ORD. N° : 313
ANT. : PROYECTO DE DISEÑO DE PAVIMENTACIÓN PARTICIPATIVA DE LA CALLE OJO DE OPACHE ENTRE PEINE Y AV. OHIGGINS, CORRESPONDIENTE AL SECTOR 4, CALAMA.
MAT. : ENVÍA OBSERVACIONES A PROYECTO DE DISEÑO DE PAVIMENTACIÓN PARTICIPATIVA DE LA CALLE OJO DE OPACHE ENTRE PEINE Y AV. OHIGGINS, CORRESPONDIENTE AL SECTOR 4, CALAMA.
ADJ. : No Hay

PROYECTO PAVIMENTACIÓN OJO DE OPACHE

Figura 1

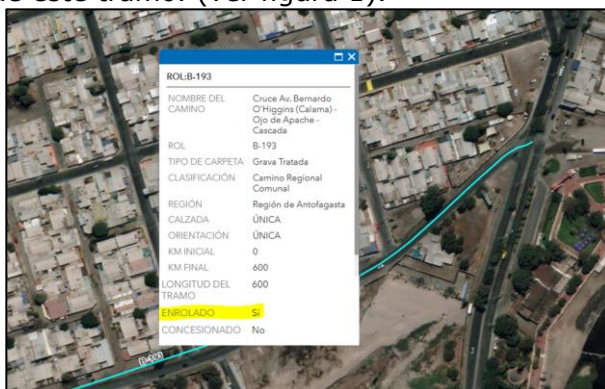
1. Respecto de la consulta sobre si la vía Ojo de Opache corresponde a tuición o no de SERVIU, se advierte que la imagen adjunta en la minuta de respuesta, obtenida de la Red Nacional de Vialidad, corresponde a un tramo distinto al asociado al proyecto. Adicionalmente, se verifico en dicha página, observando que la vía Ojo de Opache se encuentra identificado como parte de la red bajo tuición de Vialidad. No obstante lo anterior, se solicita que esta condición sea confirmada formalmente por esta entidad, mediante oficio o correo, acreditando la tuición de este tramo. (ver figura 1).

Figura 2

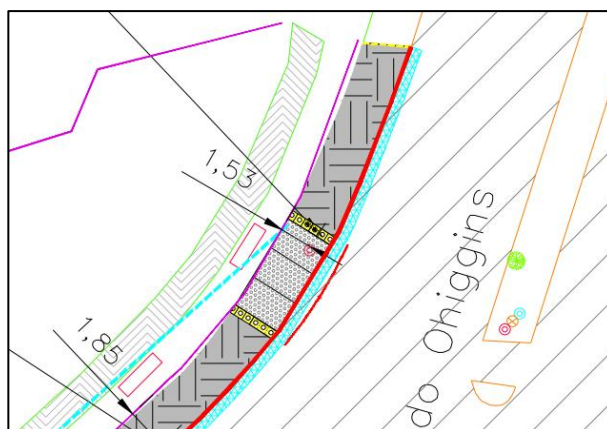
3. Ajustar dispositivo de rodado (ver figura 2) de manera que no interfiera con el semáforo existente.
